**INFORME DE HITO DE CONTROL  
N° 024-2024-OCI/0446-SCC**

**“MEJORAMIENTO DE LOSA DEPORTIVA Y CREACIÓN DE  
ÁREA RECREATIVA EN LA ASOCIACIÓN JOSÉ CARLOS  
MARIÁTEGUI, EN EL DISTRITO DE SAN ANTONIO -  
MARISCAL NIETO - MOQUEGUA”**

**HITO DE CONTROL N°1 - “AVANCE DE EJECUCIÓN DE  
PROYECTO AL MES DE FEBRERO DE 2024”**

**Panel de imágenes n.º 1**  
**Ubicación de los ejes en el salón disciplinas deportivas y almacén**

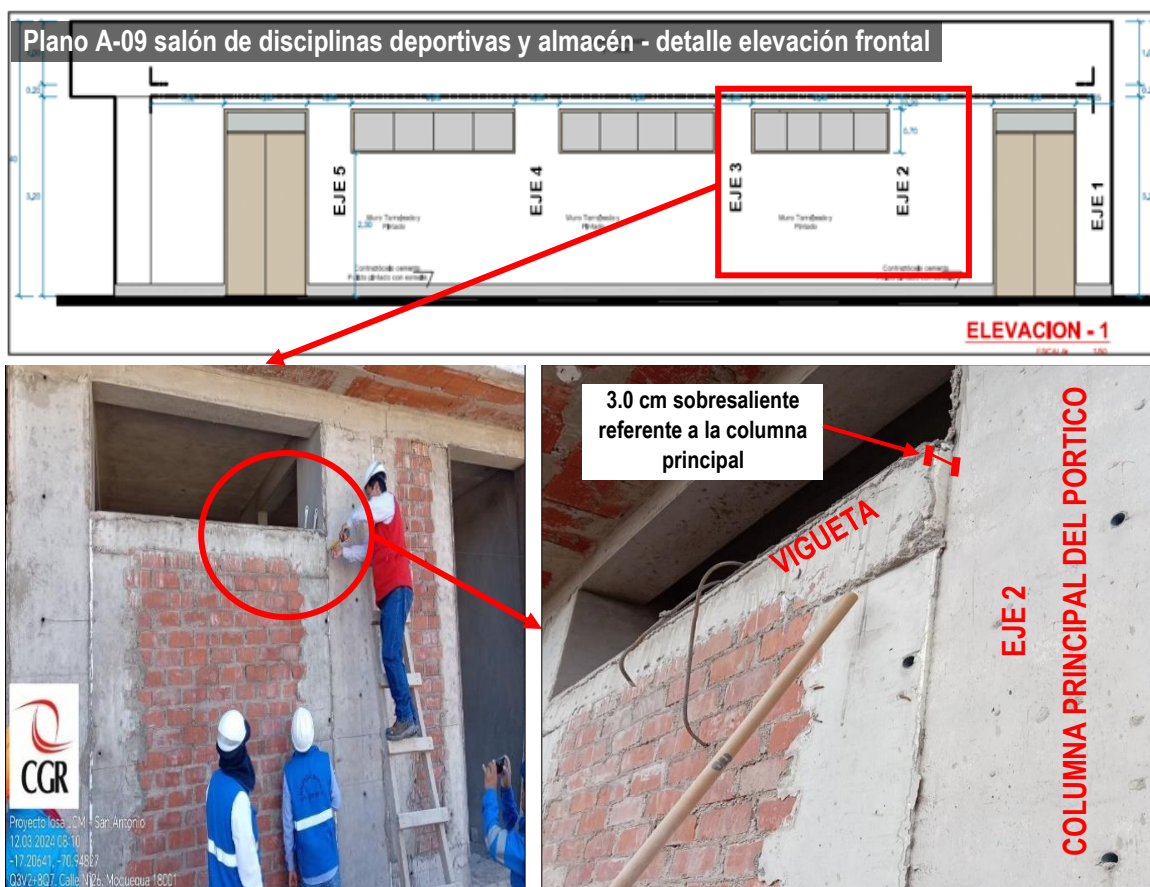
#### ➤ Columneta – Vigüeta de la Albañilería de Confinamiento, no cuenta con el alineamiento vertical

Según las especificaciones técnicas de la partida “03.01.01 Muros de Ladrillo KK de Arcilla”, del expediente técnico, precisa en rubro “Método de Construcción”, **los muros serán construidos a plomo y en línea**, como **también para el caso del concreto a colocarse en la columneta por el intermedio del encofrado en esta**, en la partida “02.01.04.02. Encofrado y Desencofrado Normal”, del expediente técnico, precisa en su rubro “Método de Ejecución<sup>3</sup>”, **los encofrados deberán ajustarse a la configuración, líneas de elevación y dimensiones que tendrá el elemento de concreto por vaciar, de acuerdo con lo indicado en los planos**, y que deberán ser asegurados firmemente en las posiciones señaladas, de manera que no sufran desplazamientos durante la colocación y fraguado del concreto; del mismo modo el “Plano A-09 Salón de Disciplinas Deportivas y Almacén” del expediente técnico, referente a **los acabados de muros o superficies exteriores e interiores del mencionado ambiente indica “Muro tarrajado y pintado” de forma uniforme.** (Énfasis agregado).

No obstante, durante la inspección física<sup>4</sup> realizada a la obra el 11 de marzo de 2024, se verificó que la columneta de arriostre de la albañilería confinada (muro de albañilería confinada entre el eje 2 al eje 3) de la fachada frontal del salón de Disciplinas deportivas cerrado o área de deportes cerrado, **no se encuentra alineada verticalmente**, toda vez que, al efectuar la medición en la parte superior de la columneta con unión con la vigüeta, **esta sobresale en 3cm** con relación a la columna aporticada de la edificación, la deficiencia sobre la verticalidad de la columneta es desde el sobrecimiento o inicio de la columneta, similar situación presenta los muros de albañilería confinada entre los ejes 3 al eje 4 y eje 4 al eje 5, tal como se puede apreciar en el siguiente panel de imágenes:

Como se observa en las imágenes precedentes, la vigueta y la columneta no están alineadas con relación al pórtico de columna principal; por lo que, no se estaría cumpliendo con lo establecido en el expediente técnico que señala que la construcción de los muros y concreto a colocarse en las columnetas se deben realizar **a plomo y en línea**; la inobservancia del expediente técnico podría generar mayores costos para realizar los trabajos de tarrajeo, así como afectar la calidad de la infraestructura.

**Panel de imágenes n.º 3**  
**Detalles de cerco perimétrico II**

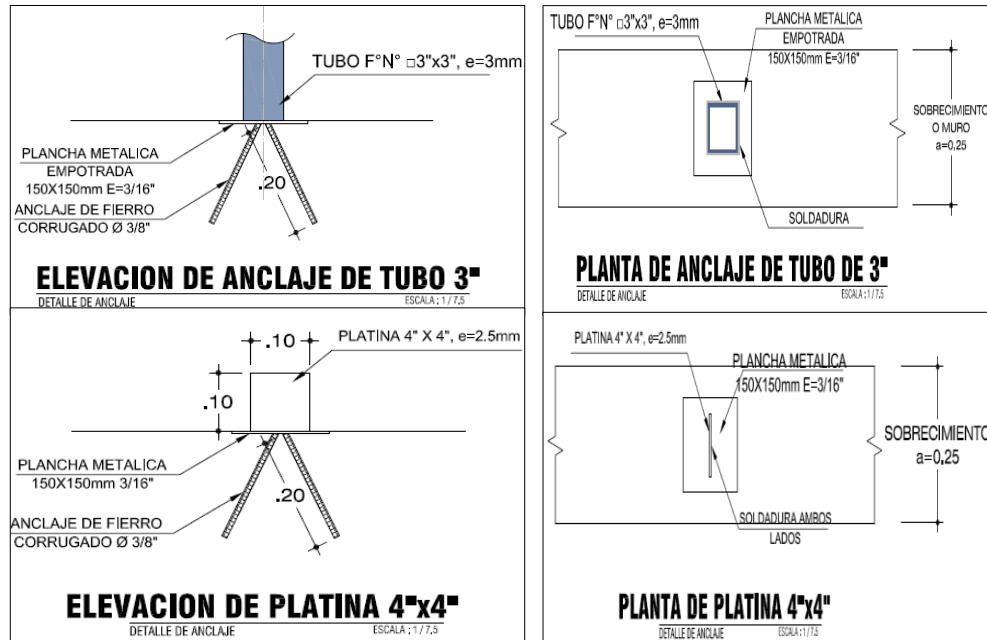
De la revisión del expediente técnico de obra y de la visita de inspección física<sup>7</sup> a la zona donde se ejecuta la obra, se advierten deficiencias en la ejecución del proceso constructivo respecto al **anclaje del panel del cerco metálico**, efectuada entre las columnas y sobrecimientos de concreto del cerco perimétrico de la losa deportiva, donde debe empotrarse la plancha metálica (150x150mm E=3/16") con anclaje de fierro corrugado de Ø 3/8", y los paneles del cerco metálico, estas unidas por intermedio de un Tubo F°N° □3"x3" debidamente soldada, según planos del expediente técnico, que son los elementos de soporte y sujeción

entre estructuras de concreto armado y el panel de estructura metálica, conforme se muestra en el siguiente panel de imágenes:

**Panel de imágenes n.º 4**  
**Anclaje entre plancha metálica y panel de carpintería metálica desalineada**

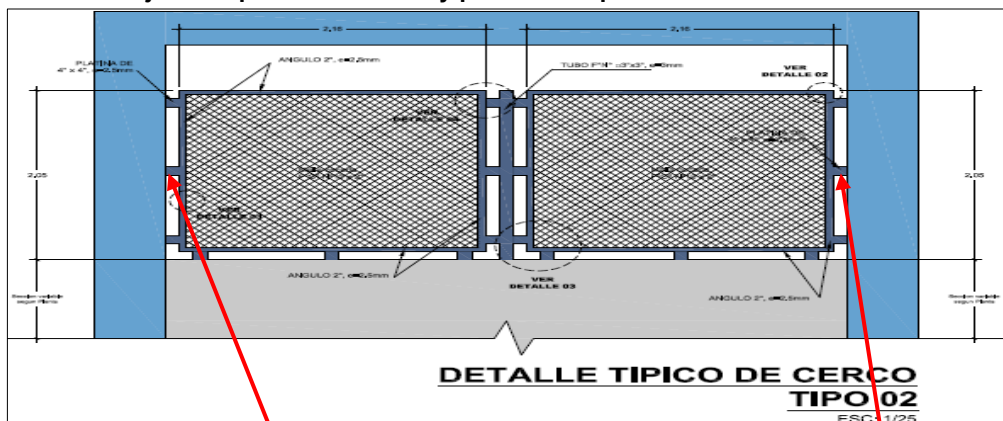
En ese sentido, en la visita de inspección física realizada por la Comisión de Control a la ejecución de la obra citada, referente a los trabajos en los muros perimetrales, se verifica la instalación de paneles de carpintería metálica, y referente a la plancha metálica (150x150mm E=3/16”), según las especificaciones técnicas debe estar empotrada en la estructura de concreto (sardinel peraltado del cerco perimetral) con anclajes de fierro corrugado, sin embargo, solo presenta el anclaje de fierro corrugado, sin plancha metálica<sup>8</sup> lo cual **se encuentra desalineada**, referente a la unión que tendrá con el Tubo □3”x3” o Platina de 4”x4”, y está unida al panel de carpintería metálica, los cuales deben ser ejecutados de acuerdo a los detalles en los planos del expediente técnico, como se muestra en el siguiente panel de imágenes:

En relación a lo mencionado, en la visita realizada a la obra, se observó que respecto a los paneles de carpintería metálica no cuentan con la protección de la estructura antes de su montaje, según lo definido en el numeral, IV. Alcances y descripción del servicio, en su rubro protección, de las Especificaciones Técnicas "Requerimiento de cerco con tubo de F°N° (Incluye Instalación)", por lo cual, según las imágenes no se encuentran alineadas, situación que el contratista no estaría ejecutando de acuerdo a las especificaciones técnicas para la instalación del cerco perimétrico; situación que no estaría siendo advertido por el residente de obra.

Por lo tanto, considerando los hechos descritos en los párrafos precedentes, se advierte deficiencias en el proceso constructivo del cerco perimétrico; situación que podría generar el riesgo de inestabilidad y colapso de la estructura metálica proyectada además de afectar la integridad física de la población beneficiada.
